UAK Pappen, Sarpsborg

22241 Kvalitetssikring iht. NVE

Kontrollskjema områdestabilitet

Prosjektnr: 22241	Dato: 23.05.2022	Saksbehandler: Sindre Schanke
Kundenr: 12761	Dato: 24.05.2022	Kvalitetssikrer: Tor-Ivan Granheim

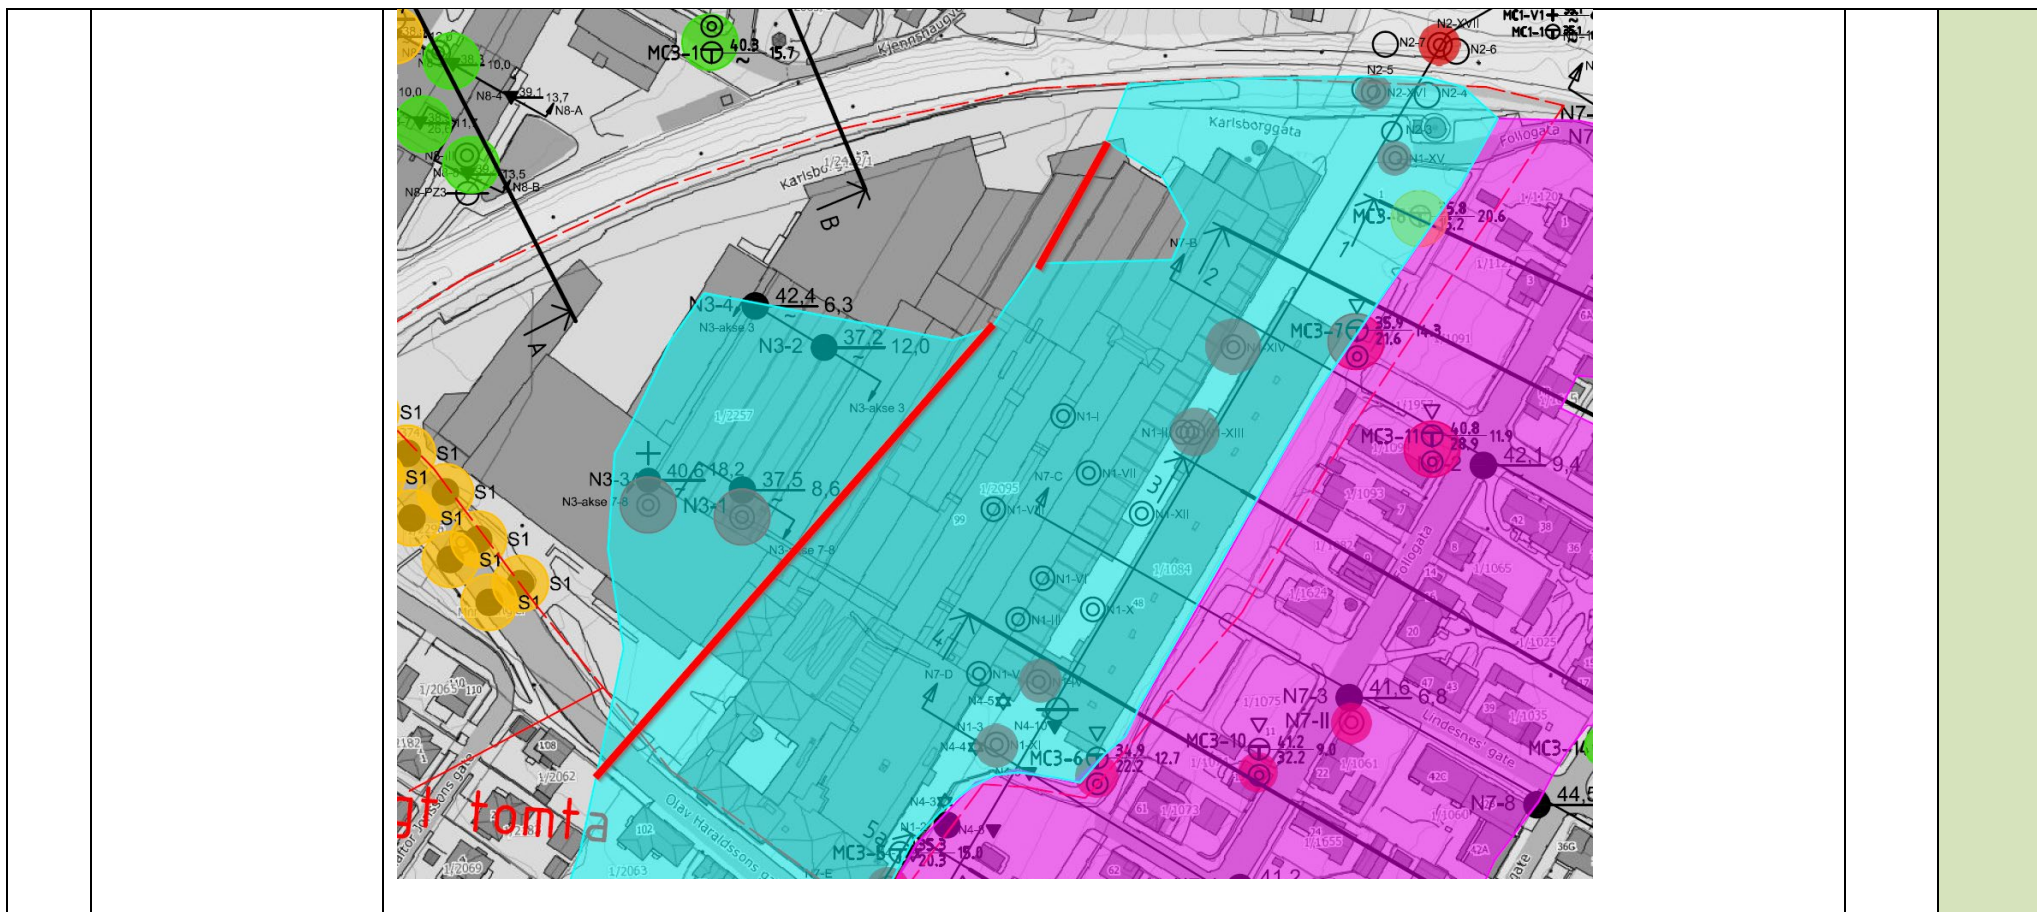
Pkt.		Kommentar	Nivå	Status
6.1	Er aktuelle skredmekanismer identifisert i henhold til 1/2019 fig. 4.3?	<p><u>Faresone nordvest:</u> Det er beskrevet at det vil være et rotasjon- eller flakskred med bakgrunn i b/D. b/D burde vises i profil i vedlegg. Endringene vises i kap. 8 og 10.1 til revisjon av rapport 10224127-RIG-RAP-002 Faresone er fjernet etter nøyere gjennomgang av grunnlag. Stort sett under 5 meter høydeforskjell og/eller slakt terreng. Kun enkelte borpunkt med sprøbruddmateriale.</p> <p><u>Faresone øst:</u> Det er beskrevet at det vil være et retrogressivt skred mot øst. b/D burde vises i profil i vedlegg. Mot sørøst er det beskrevet at det vil være et rotasjonsskred/flakskred med henvisning til 19943-GEO-001. Endringene vises i kap. 8 og 10.1 til revisjon av rapport 10224127-RIG-RAP-002. b/D-forhold er vist i stabilitetsberegning i profil 2, 4 og 5. H er vist i profil 4 og 5, men ikke i profil 2. b/D tilsier rotasjon/flakskred i profil 2 og 5. b/D tilsier retrogressivt skred i profil 4.</p>	2	L
